## Annexe ERC

### Article L. 424-4 du code de l'urbanisme

**ILE SEGUIN**

**Suivi « Chantier Vert »**  
**ZAC Seguin – Rives de Seine à Boulogne Billancourt**

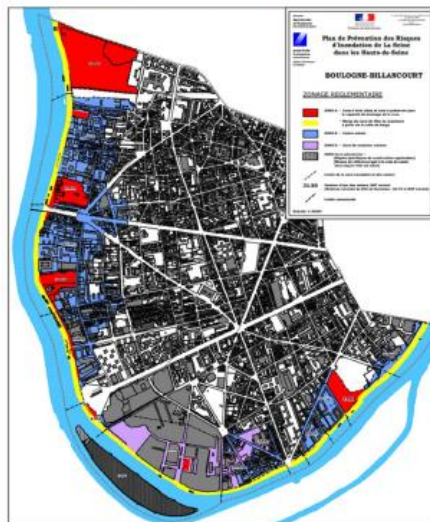
- d'identifier les mesures possibles pour augmenter la résilience du projet face à une crue ou au vu de son implantation au cœur du lit de la Seine.

**■ Réponse du MOA à la recommandation n°07**

A date, afin d'augmenter la résilience du projet face à une crue ou vu de son implantation au cœur du lit de la Seine, l'actuel porteur du projet a pour objectif de remonter le niveau du parking du lot 1 à la cote de 29,00 NGF. Les études sont en cours pour en étudier les contraintes et incidences.

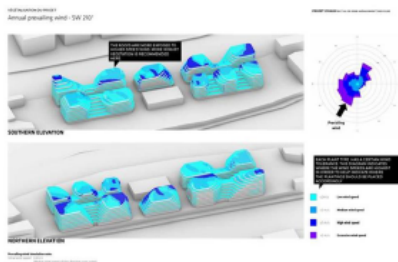
- de compléter l'étude d'impact en présentant la fonctionnalité écologique des aménagements paysagers réalisés pour le projet et ceux liés aux espaces publics (jardin, espaces entre les immeubles, esplanades, berges...);
- de préciser les engagements de suivi de la biodiversité et des continuités écologiques assurées notamment par le jardin ouvert et les mesures de publicité données à ce suivi;
- d'analyser les raisons qui ont conduit à une perte de biodiversité d'espèces protégées sur l'espace naturel actuel depuis l'étude d'impact de mai 2019;
- de détailler l'évaluation sur l'effet d'îlot de chaleur des aménagements proposés.

### ■ Réponse du MOA à la recommandation n°08

#### Fonctionnalité écologique du projet Vivaldi et des espaces publics

Comme il est rappelé par le MRAE dans son avis, le jardin éphémère via la recolonisation qui a pu y être observée a démontré sa « contribution à l'organisation de continuités écologiques entre la Seine et ses abords et vraisemblablement entre les espaces naturels implantés sur les deux berges de la Seine ». Il a ainsi incarné la notion de « trame verte et bleue » et joué un rôle « d'espace relais pour les espèces pionnières » et « d'espace de repos pour les espèces en transit ».

Coupes de l'île intégrant le bâti et les espaces publics

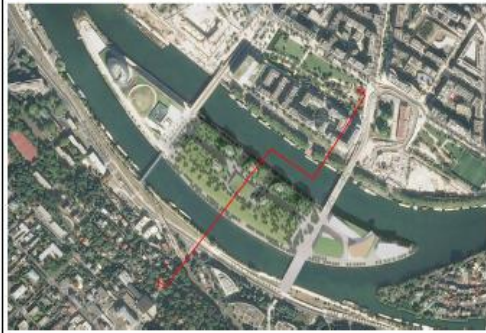
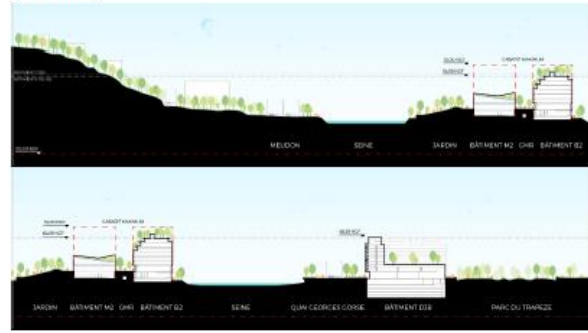
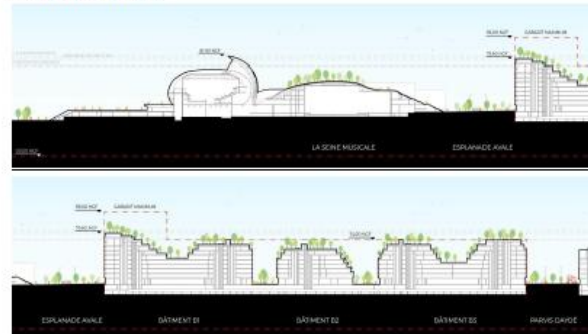
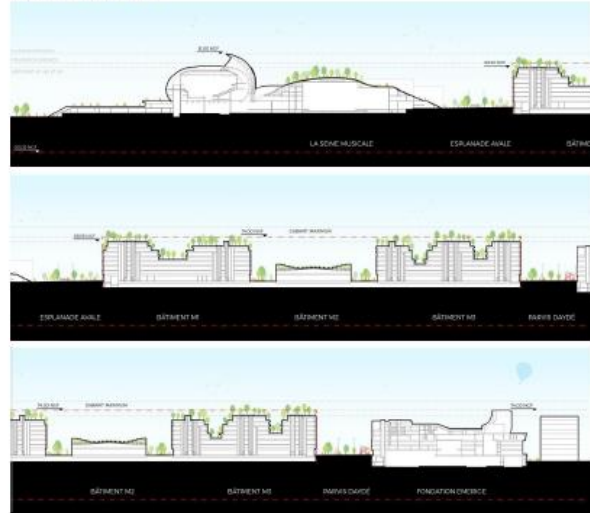
- (9) La MRAE recommande :
- de présenter des vues avant/après afin d'apprécier l'impact volumétrique des bâtiments, principalement pour les vues réciproques nord-sud, depuis le quai Georges Gorse à Boulogne-Billancourt et la rue Troyenne de Vaugrand à Sèvres et Meudon ;
  - de fournir la description complète des espaces publics et aménagements réalisés par l'aménageur et produire des plans et des coupes actualisées englobant bâti et espaces publics, afin de s'assurer de la qualité des aménagements projetés, de leur desserte, et de la cohérence d'ensemble.

**Réponse du MOA à la recommandation n°09**
